767/Tragfähigkeit von ASSY Schrauben

Gutachtliche Stellungnahme

Bild 2: Geometrie der modifizierten ASSY 3.0 Schraube Durchmesser 5,0 bis 12,0 mm

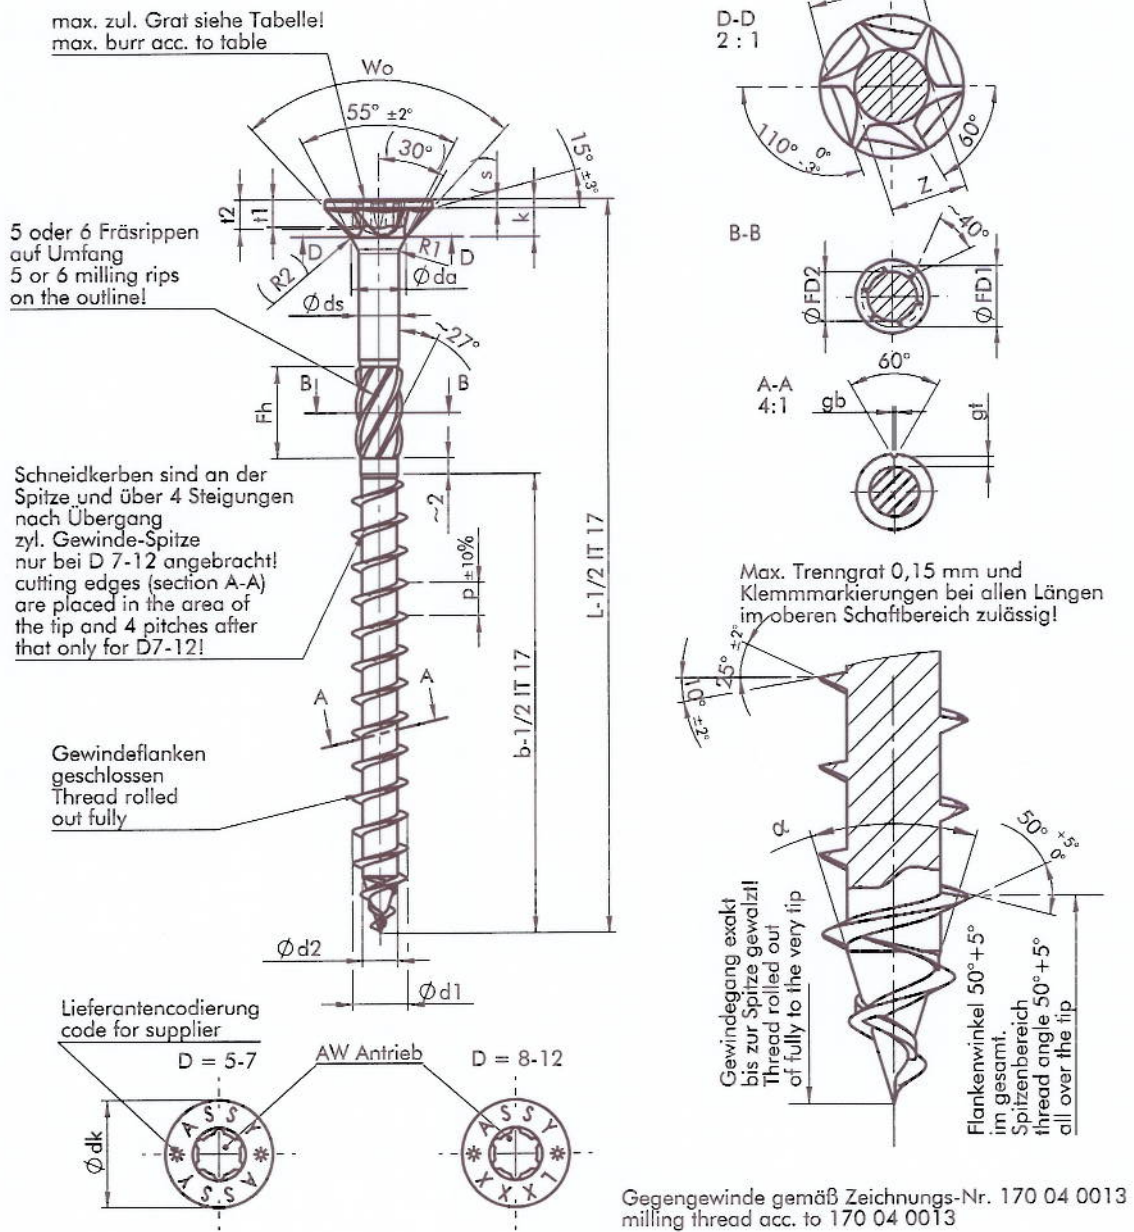
Die Firma Adolf Würth GmbH & Co. KG, Künzelsau, hat mich beauftragt, im Rahmen einer Gutachtlichen Stellungnahme die Tragfähigkeit von Verbindungen mit ASSY 3.0 Schrauben mit geänderter Schraubengeometrie zu beurteilen. ASSY 3.0 Schrauben mit geänderter Schraubengeometrie (siehe Bild 2 und Bild 3) weisen modifizierte Kopf- und Spitzenausbildungen auf und haben etwas größere Gewindeaußendurchmesser als die ASSY Schrauben nach allgemeiner bauaufsichtlicher Zulassung Nr. Z-9.1-361 vom 19. Juli 2008 bzw. als die ASSY II Schrauben nach allgemeiner bauaufsichtlicher Zulassung Nr. Z-9.1-514 vom 20. Oktober 2006 (siehe Bild 1). Die Materialeigenschaften der ASSY bzw. ASSY II und der ASSY 3.0 Schrauben unterscheiden sich nicht.

Unterschiede in der Ausbildung der Schraubenspitze könnten zu einer Erhöhung des Einschraubdrehmoments sowie zu einer Verringerung der Tragfähigkeit der Schraube auf Herausziehen aus dem Holz führen. Allerdings zeigen umfangreiche experimentelle Untersuchungen mit Holzschrauben, dass eine „Störung“ der Gewindeform im Bereich der Schraubenspitze zu geringeren Einschraubdrehmomenten führt. Die Tragfähigkeit der ASSY 3.0 Schrauben auf Herausziehen wurde für vier Schraubendurchmesser, 4 mm, 6 mm, 8 mm und 12 mm durch Versuche bestimmt

Dies bedeutet, dass die ASSY 3.0 Schrauben trotz der geänderten Ausbildung des Kopfes, der Schraubenspitze, des Gewindeaußendurchmessers und des Reibschaf-tes der allgemeinen bauaufsichtlichen Zulassung Nr. Z-9.1-361 bzw. Nr. Z-9.1-514 entsprechen, da sie nur unwesentlich davon abweichen und damit der Intention der Zulassung entsprechen.
